## 取付レール仕様変更のご案内

フレアラインオプション品  
取り付けレール(FLT-RL-450/948/1446/1944)

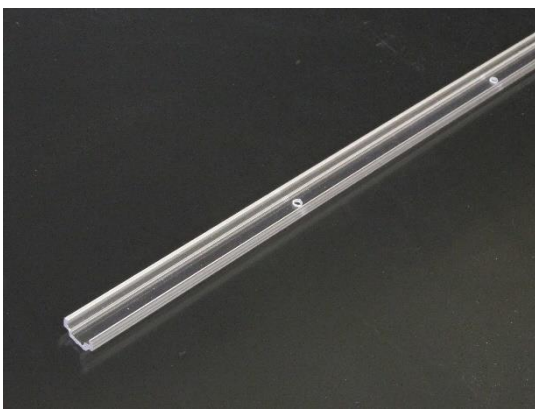
拝啓 平素は格別のお引立てを賜り心よりお礼申し上げます。  
フレアラインオプション品に関し、高まる屋外需要への対応強化として、取り付けレールの形状は従来のまま、材質を ASA から PC(耐候性ポリカーボネイト)へと仕様変更を行います。材質の変更で耐候性を強化し、さらなる品質強化と安全性の向上を目指します。

現行品:白色ASA樹脂製 → 仕様変更品:耐候性透明PC製

レール形状及び寸法・型番に変更はありません。  
灯具本体取り付け後の配光特性への影響はありません。
